חוות דעת מומחה

כתובת: _____ פתח תקווה

תאריך ביקור בנכס: 03/09/2024

סוג הנכס: דירת מגורים, 4 חדרים מחולקת ל-2 קומות, (מסירה ראשונית).

בידוד מערכת סולארית.

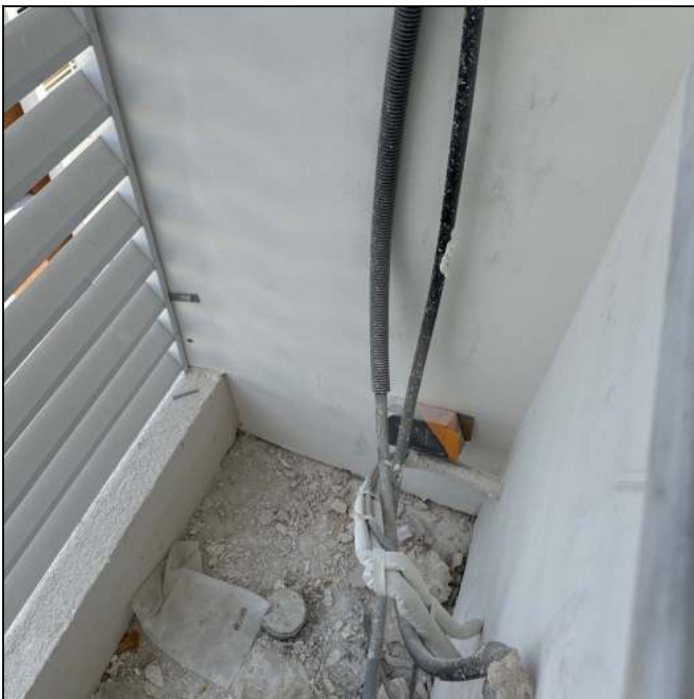
15.1 ממצא	צנרת מערכת סולארית נמצאה ללא בידוד תרמי לפי ת"י 579 . לא נמצאו מעברי צנרת תקינים לפי ת"י 1205 .
מיקום	מסתור כביסה
המלצה	יש להשלים בידוד תרמי לאורך כל צנרת המערכת הסולארית. יש לחצוב ולחשוף את הצנרת, להוסיף שרול שגדול 20 מ"מ מהצנרת והבידוד העוברים דרכו.
תקן	[תקן 579 חלק 5 סעיף 3.4.8]
מחיר	1,600 ש"ח (מחיר ליחידה: 1,600 ש"ח, כמות: 1 קומפ')

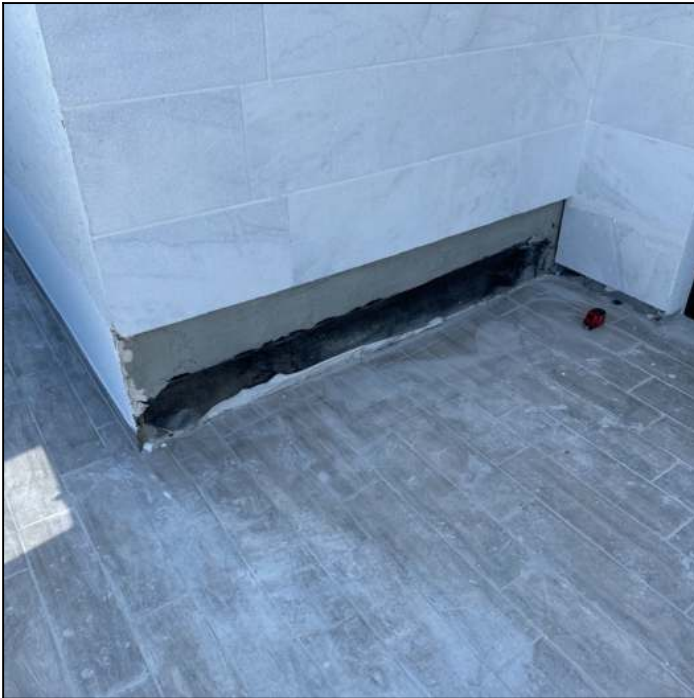
טרם הסתיימו עבודות האבן בדירה. 17.2 ממצא	
מיקום	מרפסת עליונה
המלצה	נדרש להשלים את חיפוי האבן.

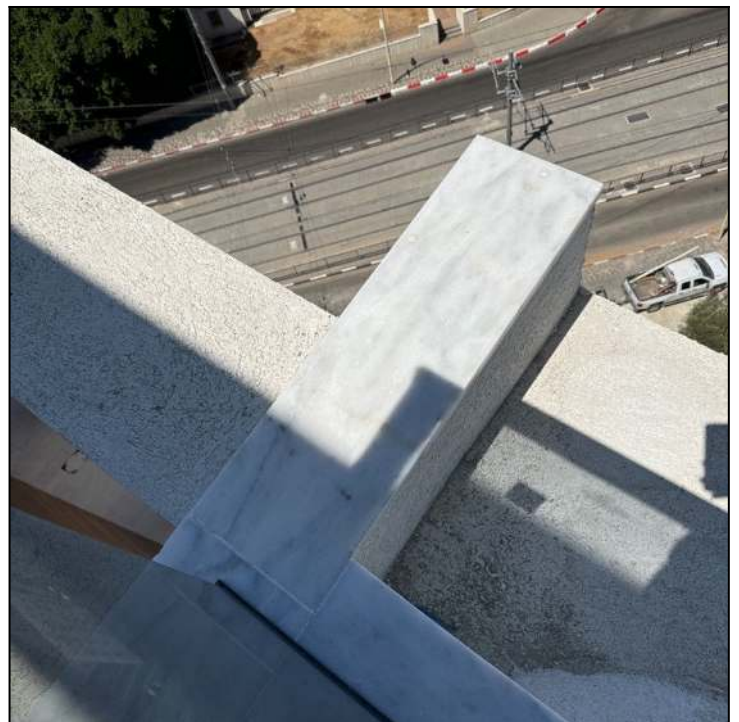
17.4 ממצא	לא בוצע עיגון מכני לאבני הקופינג בקיר המרפסת, קיימת סכנת נפילת אבנים.
מיקום	מרפסת עליונה
המלצה	יש לבצע עיגון ולסגור בפקק מדגם האבן.
הערה	עבודות בגובה יבוצעו בהתאם לתקנות הבטיחות - עבודה בגובה.
תקן	2378 חלק 4
מחיר	600 ש"ח (מחיר ליחידה: 600 ש"ח, כמות: 1 קומפ')
